**Rapport au Groupe permanent d'experts
pour les équipements sous pression nucléaires**

Rapport ASN référencé CODEP-DEP-2017-019368

Rapport IRSN/2017-00011

**Analyse des conséquences de l'anomalie des calottes
de la cuve du réacteur EPR de Flamanville
sur leur aptitude au service**

Figure 7 : Zones non contrôlées sur la calotte supérieure de la cuve du réacteur EPR de Flamanville pour ce qui concerne la recherche de défauts sous revêtement

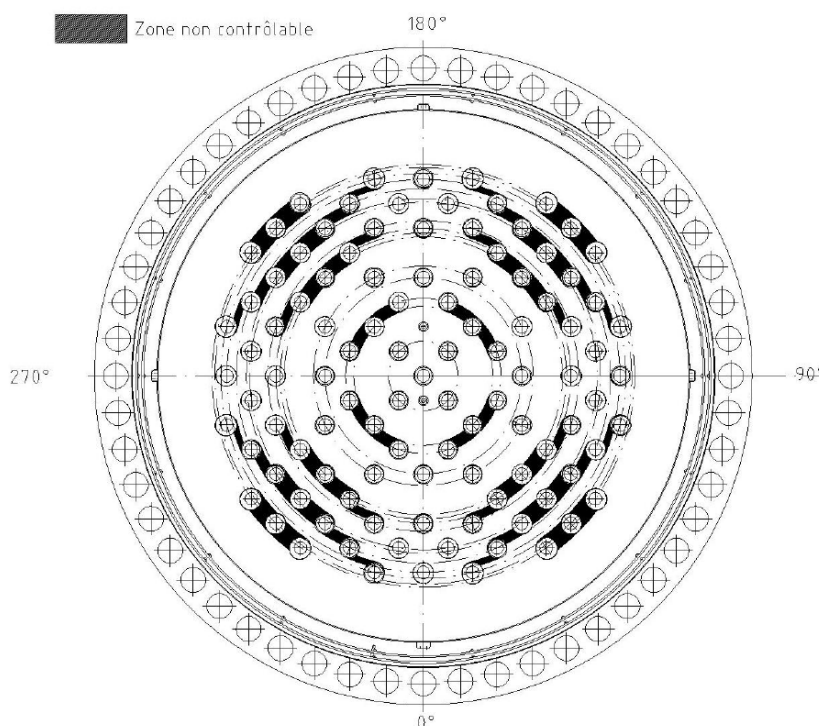
En ce qui concerne la calotte supérieure, toute la surface n'a pas pu être contrôlée. La zone contrôlée correspond à 92 % du revêtement de la calotte. Les 8 % restants correspondent aux zones non accessibles définies sur la Figure 7. Tout le centre de la calotte, sur un diamètre supérieur à 1,2 m, a ainsi été contrôlé, ce qui couvre la zone potentiellement ségréguée.

Figure 31 : Évolution de la RT_{NDT} en zone ségréguée dans l'épaisseur des calottes sacrificielles

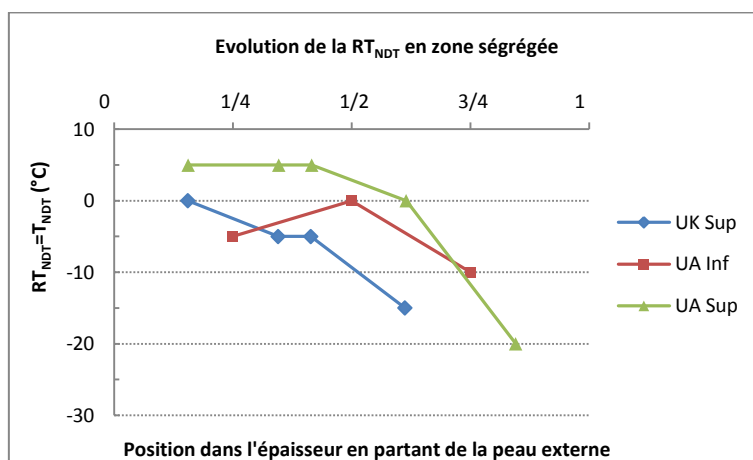
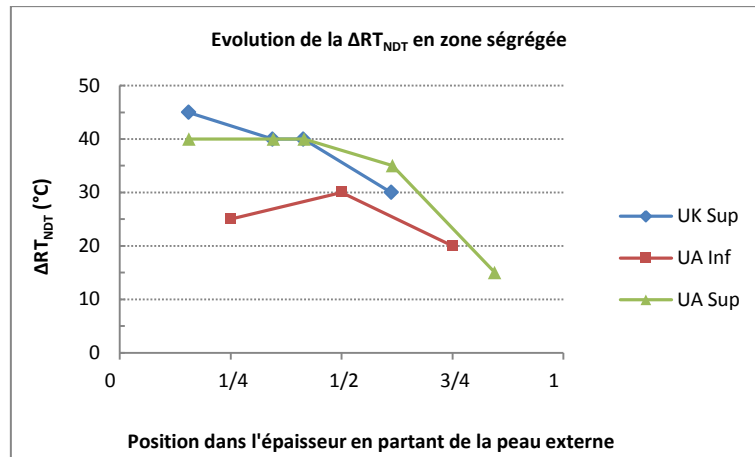
Le rapporteur retient qu'en zone de recette comme en zone ségrégée, la RT_{NDT} est égale à la T_{NDT} . La température de transition RT_{NDT} et le décalage de cette température induit par l'élévation de la teneur en carbone (ΔRT_{NDT}) au sein d'une même calotte ségrégée varie peu entre le quart-épaisseur et la mi-épaisseur (Figure 31 et Figure 32).

Enfin, le rapporteur souligne que l'indexation de la courbe du RCC-M sur la RT_{NDT} en zone ségréguée, égale à la T_{NDT} , permet de préserver le conservatisme associé à la courbe du RCC-M, le décalage de RT_{NDT} étant compris entre 20 °C et 45 °C (Figure 32).

Figure 41 : Évolution de la température de référence T_0 en fonction de la teneur en carbone issue de l'exploitation par le rapporteur des résultats de ténacité du programme d'essais

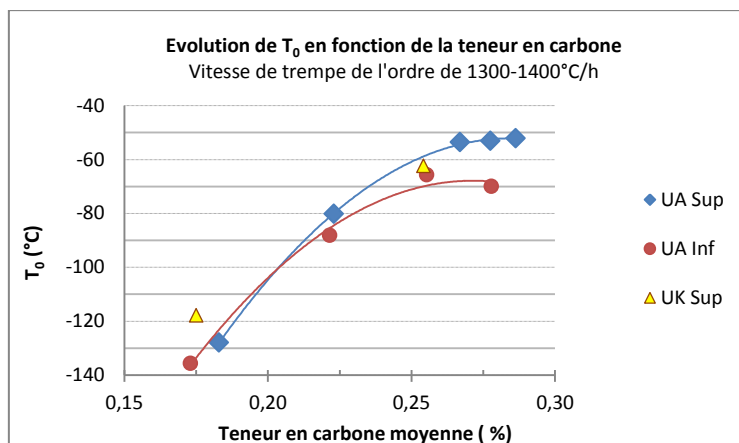
L'interprétation des résultats de ténacité menée par le rapporteur conduit au même constat. À vitesse de trempe identique, la température de référence T_0 augmente fortement pour des teneurs en carbone comprises entre 0,18 % et 0,25 %. La pente de la courbe s'infléchit ensuite pour les concentrations en carbone supérieures ou égales à 0,25 % et la valeur de T_0 plafonne, traduisant la meilleure trempabilité aux teneurs en carbone comprises entre 0,25 % et 0,28 % (Figure 41).

Le rapporteur considère que la courbe du RCC-M indexée sur la température optimale ou la RT_{NDT} en zone ségréguée permet de couvrir les données de ténacité d'une zone présentant des teneurs en carbone pouvant atteindre 0,32 % en peau compte tenu de l'effet de trempe plus favorable entre le quart de l'épaisseur et la peau externe (Figure 41).

Figure 42 : Comparaison des différentes températures d'indexation de la courbe du RCC-M examinée au regard de la teneur moyenne en carbone mesurée sur éprouvette³⁴, à vitesse de trempe comparable (~1300-1400 °C/h)

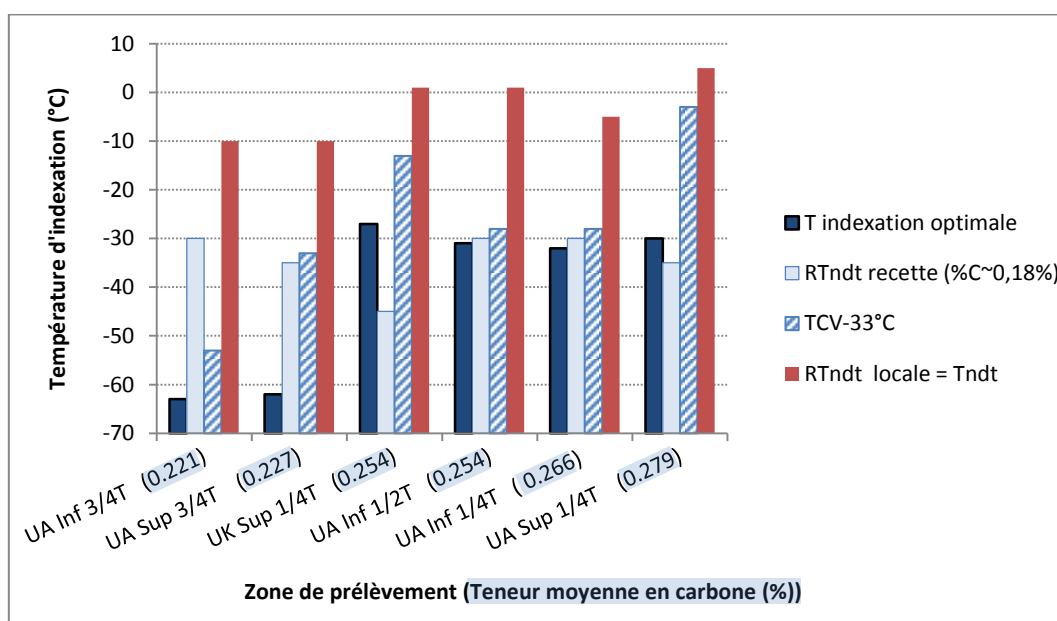
Le rapporteur constate que la température d'indexation optimale de la courbe du RCC-M est inférieure aux températures T_{CV-33} et T_{NDT} quelle que soit la profondeur de la calotte où ont été prélevées les éprouvettes, comme le montre la Figure 42. Ceci répond à la demande n° 11³⁵ de la lettre de l'ASN en référence [7].

Figure 49 : Partie centrale du couvercle de la cuve du réacteur EPR de Flamanville vue du dessus
– zone à examiner et positions des défauts recherchés

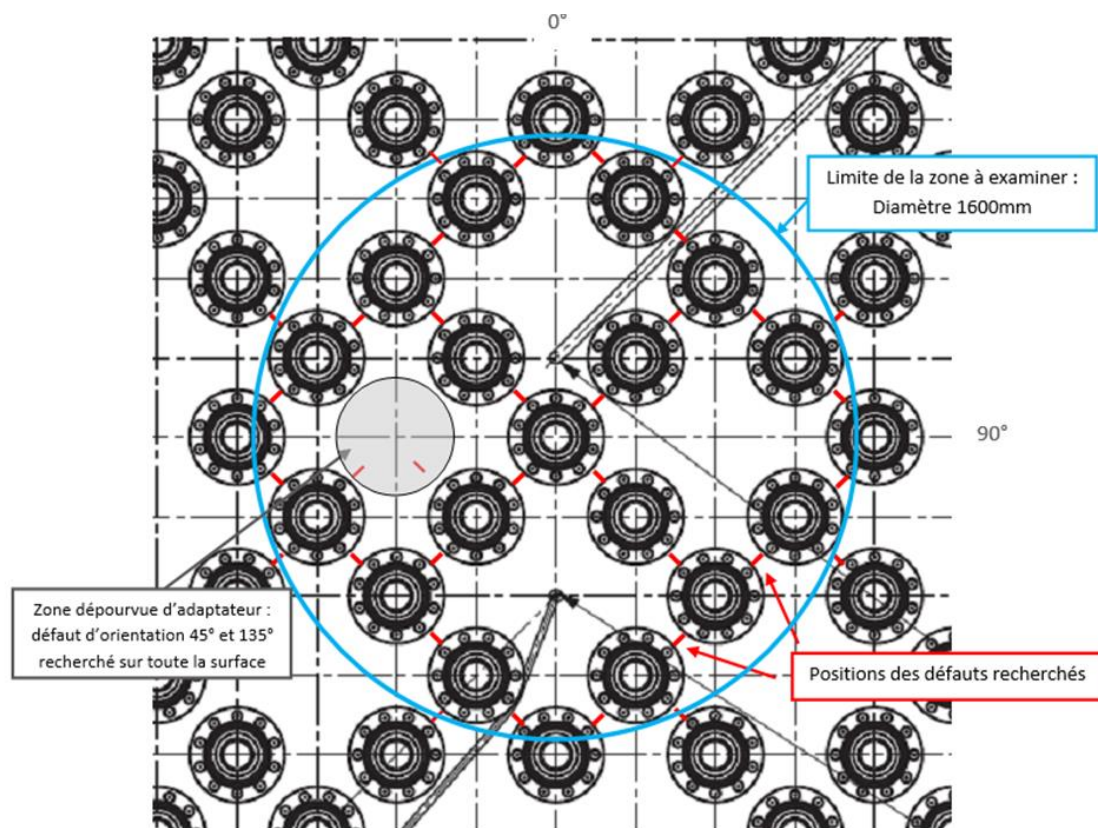
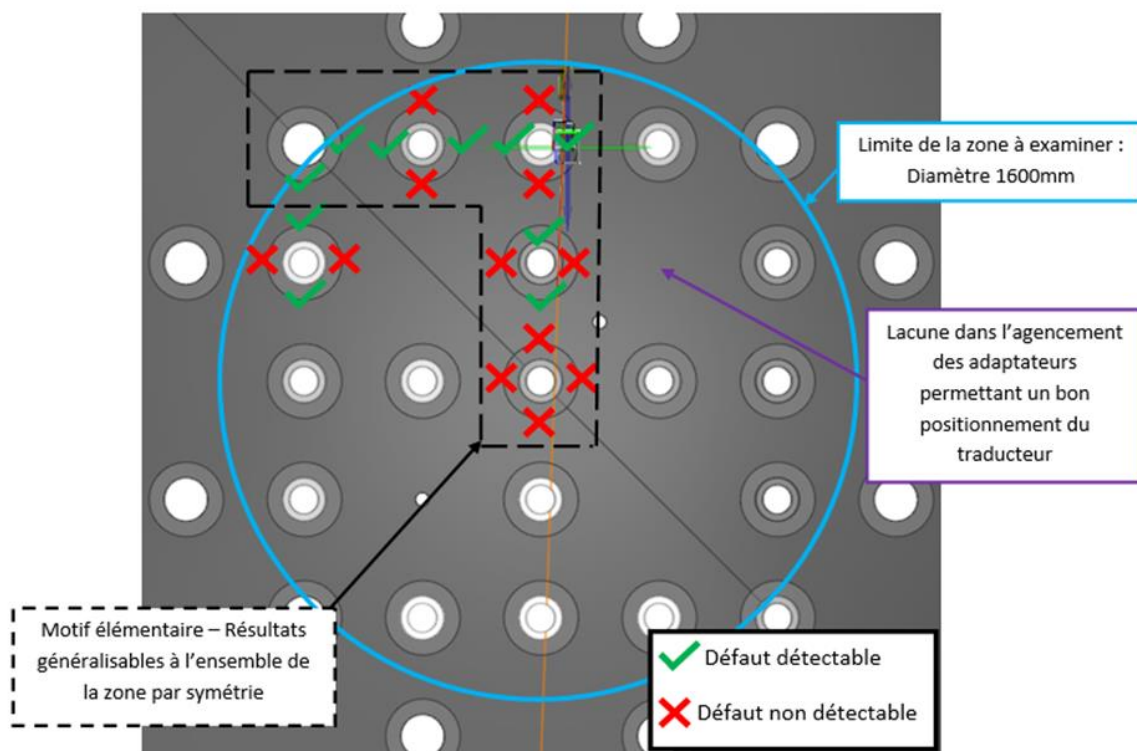
Le rapporteur note que les contrôles sur lesquels s'engage EDF couvrent une zone plus restreinte pour le couvercle que pour le fond de cuve en raison notamment de la zone de recherche limitée aux ligaments les plus courts entre adaptateurs (Figure 49) et d'une impossibilité de détecter tous les défauts à proximité des adaptateurs (couverture de 50 % en coin de tubulure, 80 % en partie courante, voir Figure 50). Le rapporteur note également que, comme pour le fond, seuls les défauts désorientés de moins de 3° par rapport à la direction de recherche seraient détectables. Ces restrictions impliquent que la proportion des défauts perpendiculaires à la peau détectables dans les vingt premiers millimètres externes est très réduite.

Figure A9. : Profils de débit « RCN enveloppe » pour les calculs de choc chaud [44]

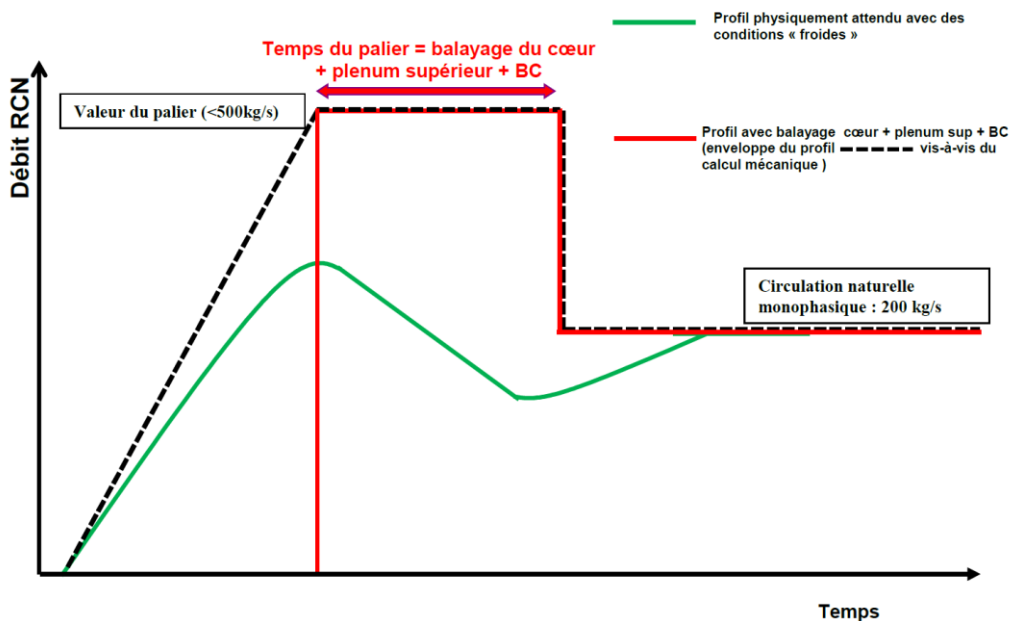
Interrogé sur la justification du profil de débit de reprise de la circulation naturelle retenu (voir la Figure A6), Areva NP a apporté des éléments qui sont détaillés dans la note [59]. Il a tout d'abord rappelé les principaux phénomènes physiques gouvernant la reprise de la circulation naturelle (Figure A8). Puis il s'est basé sur les résultats d'essais PKL III pour définir une démarche permettant de vérifier le caractère conservatif du débit de reprise de la circulation naturelle considéré pour l'analyse du choc chaud, notamment la valeur du pic de débit et sa durée. À partir de ces observations, Areva NP a modifié le profil de débit et retient le profil suivant (Figure A9) :
